DODATEK Č. 9 KE SMLOUVĚ O DÍLO UZAVŘENÉ DNE 27. ČERVNA 2012

dodatek č. 9

se smluvní strany dohodly na uzavření tohoto Dodatku č. 9 s názvem „Výstavba objektu pro projekty NTIS a CTPVV – dodatečné stavební práce – 7. část“ ke Smlouvě o dílo.
 Tímto Dodatkem č. 9 se mění čl. II. Specifikace díla a čl. V. Cena za dílo, platební podmínky.

07-0090 (-0192) NTIS+CTPVV

Rozpočet
Schema dvou nových kuchyněk UN.610A a UN.339

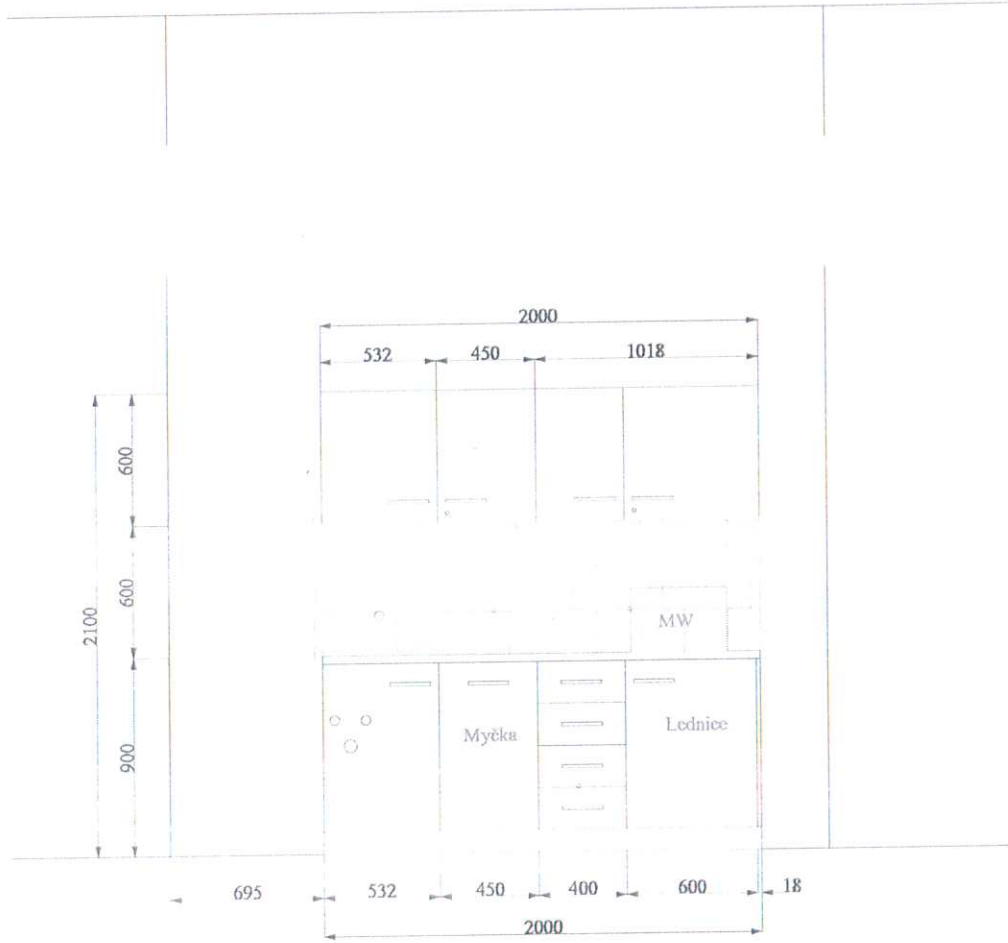
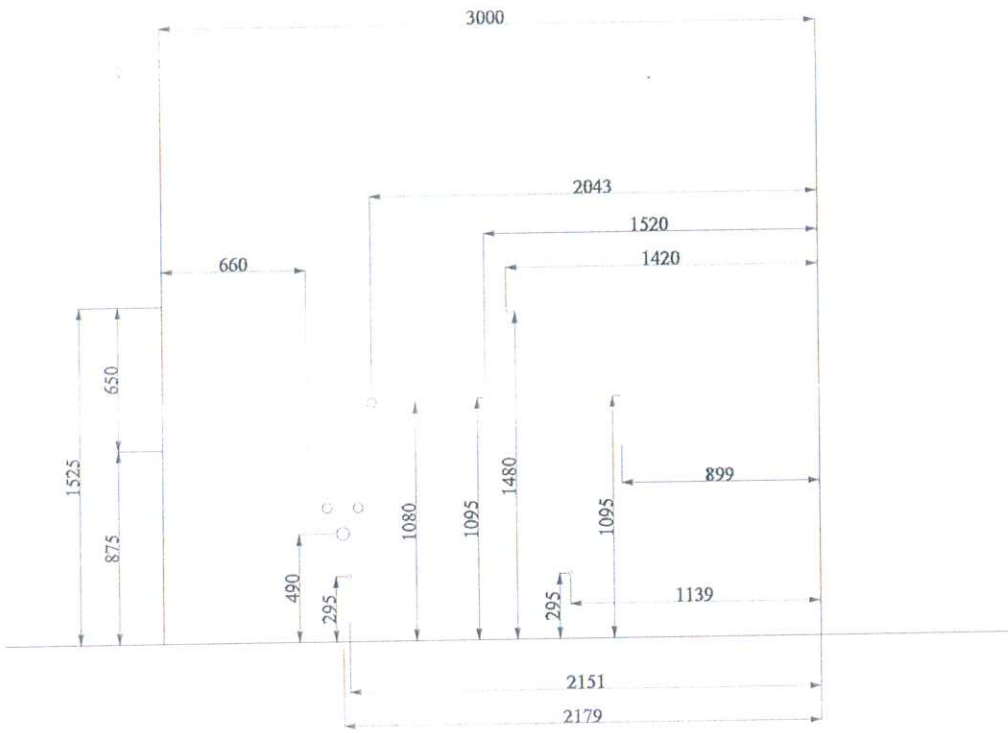
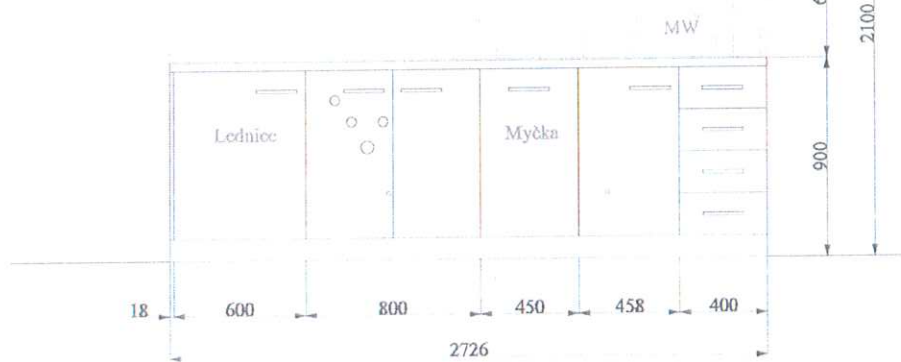
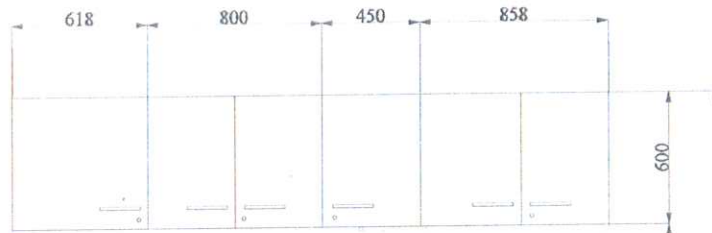
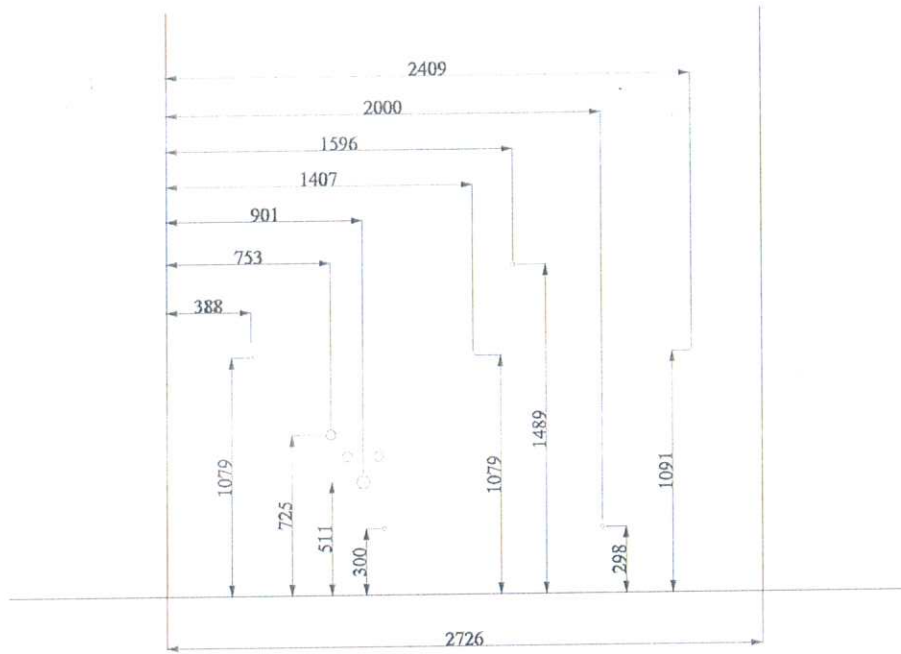
V m.č. UN.610A a UN.339 budou zřízeny nové kuchyňky - jedná se o stavební připravenost pro montáž kuchyněk, tj. rozvody ZTI a obklady stěn. Ve stávajících kuchyňkách budou upraveny - posunuty - vývody ZTI (kanalizace a vodovod).

ZMĚNA DISPOZICE MÍSTNOSTÍ
OBJEKTU NTIS A CTPW

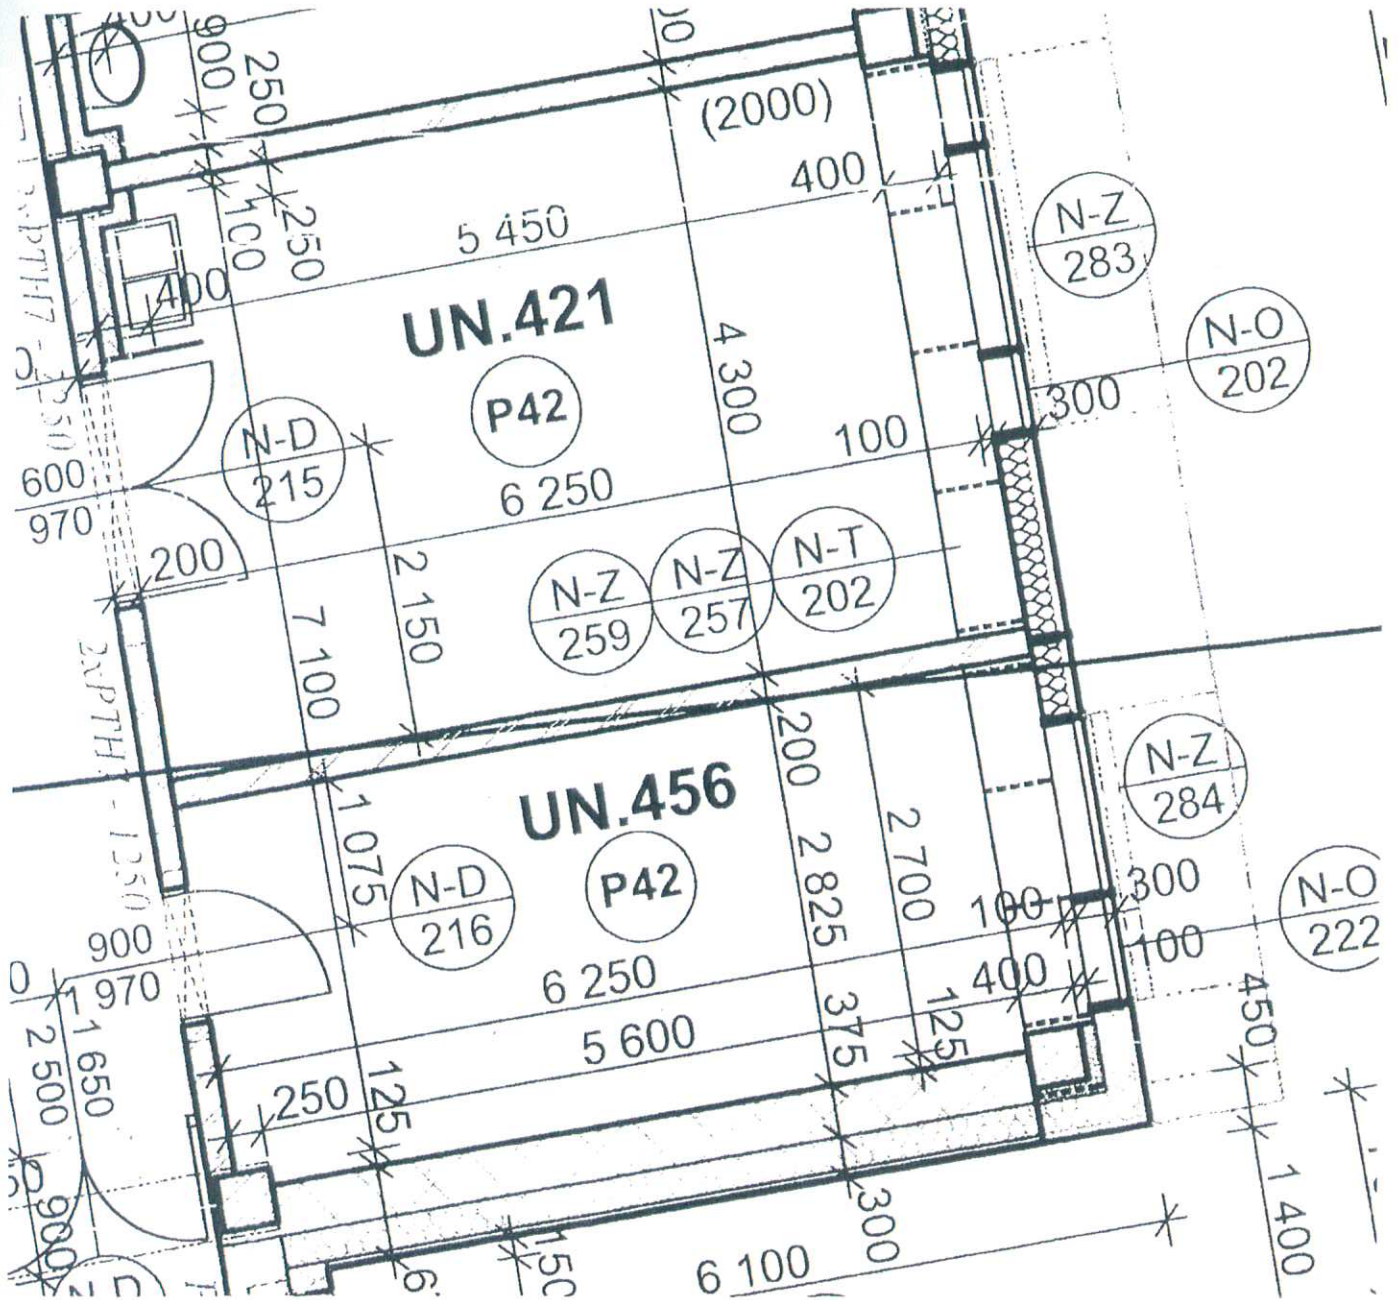
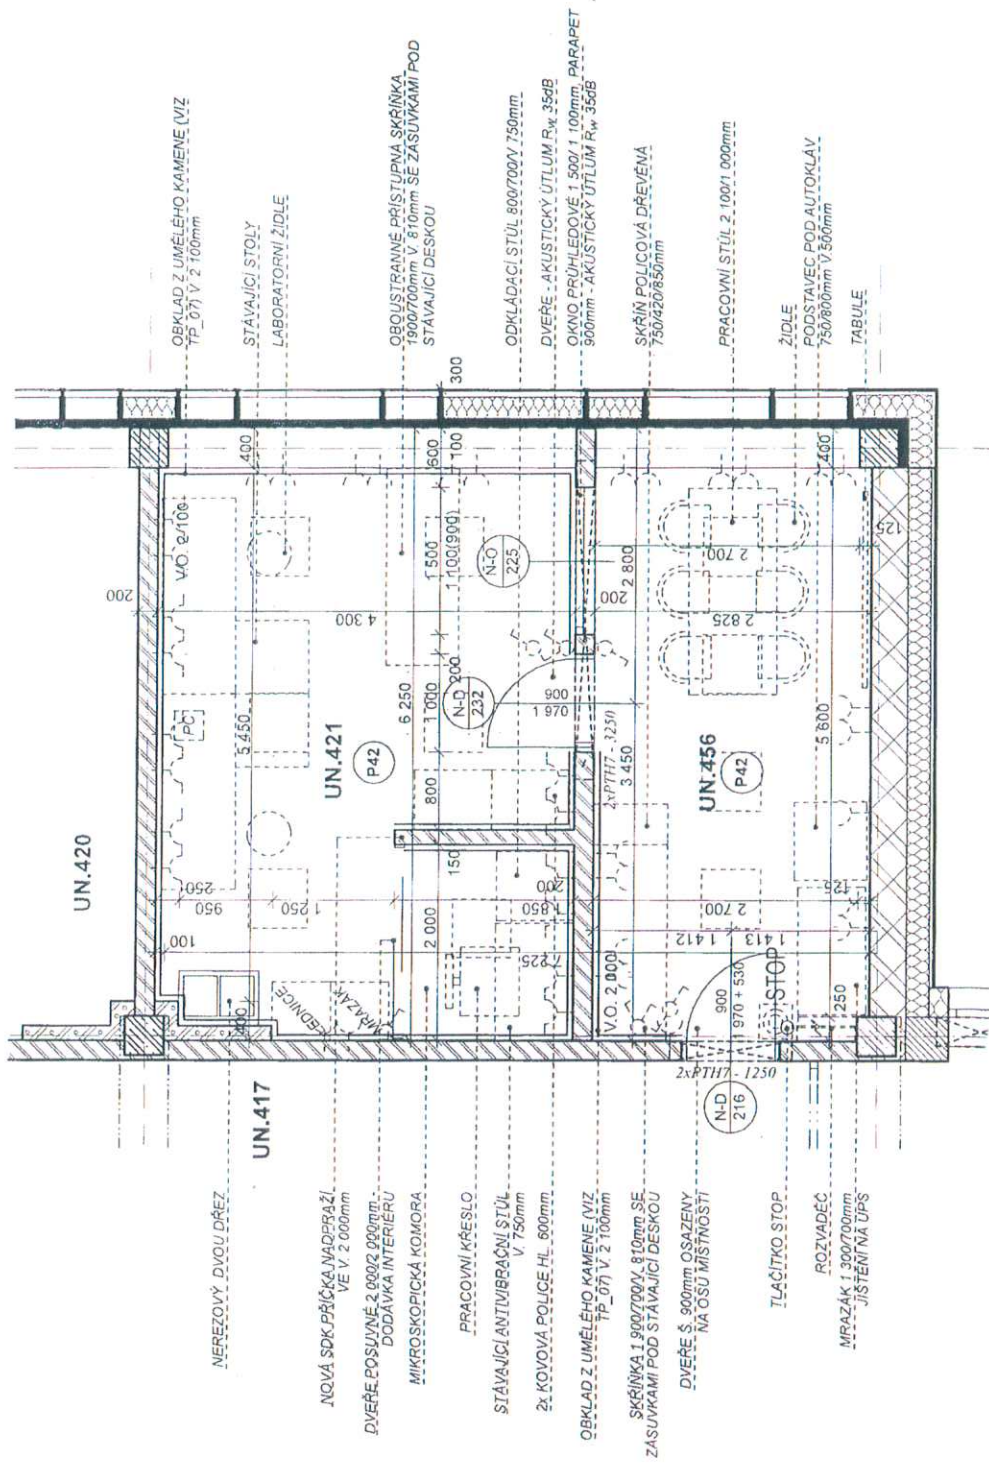
M.č. UN.421 a UN.456 budou propojeny (po vybourání otvorů) novými otevíravými dveřmi 900 x 1970 mm a pevným oknem 1500 x 1000 mm s akustickým útlumem. Původní vstup do m.č. UN.421 bude zazděn. Původní podlahová krytina bude nahrazena epoxidovou stěrkou. Nové části příček budou doobloženy původně navrhovanými deskami z umělého kamene tl. 6 mm.

Rozpočet
Půdorysné schéma serverovny US.013

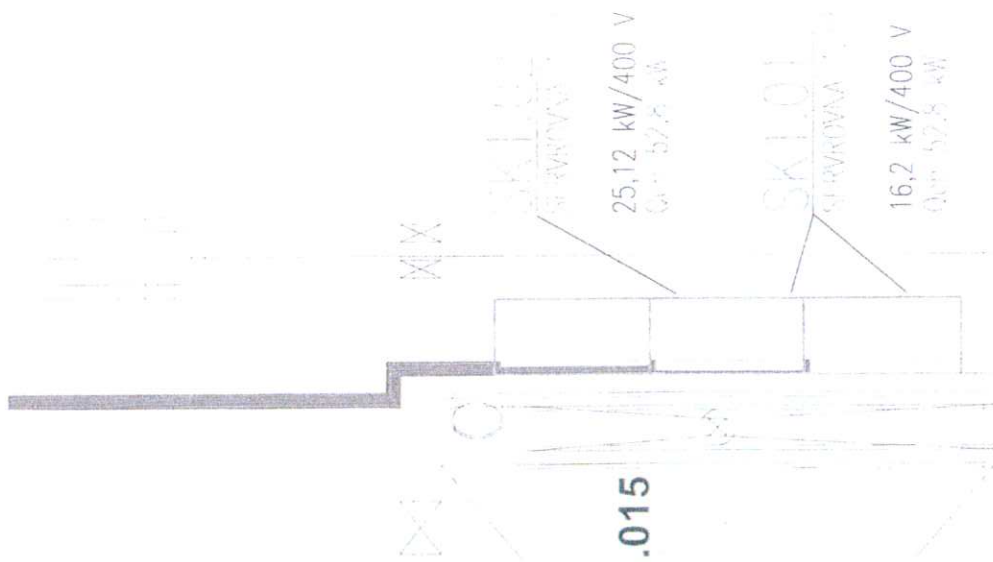
V serverovně UN.013 byla část standardních desek zdvojené podlahy nahrazena kompozitními děrovanými deskami pro provětrávání (26 ks). (V rozpočtu je uveden pouze příplatek za perforované desky místo plných.)
